Châteauroux, le 13 mai 2022

L'architecte des bâtiments de France  
à  
DREAL CENTRE-VAL-DE-LOIRE

Objet : *Demande d'autorisation environnementale par la société H2air – Projet éolien des Cerises sur la commune de Fontenay (36)*

Carte ZIV n°116

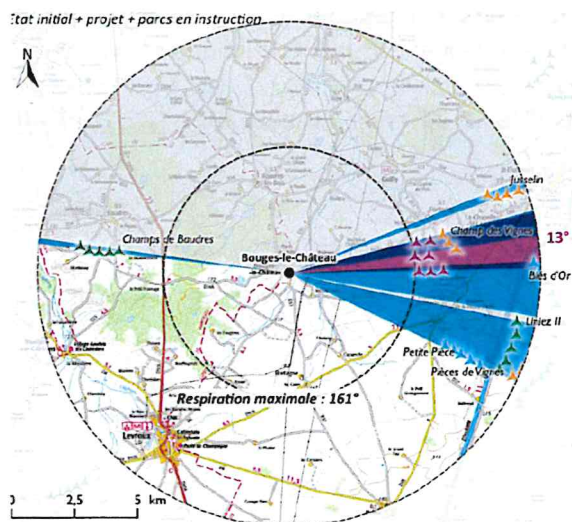
Fort de ce constat le porteur de projet a donc analysé de façon plus poussée ce site dans un dossier étude patrimoniale et a réalisé de nombreux photomontages. Cette analyse nous montre, dans un premier temps, grâce à la carte ZIV n°116, que **l'occupation théorique des horizons est justement dans l'alignement de la perspective cavalière.** Il est nécessaire de rappeler que le rôle d'une perspective est de fixer notre regard dans une seule et même direction afin d'accentuer un point de fuite et de mettre en valeur un élément...
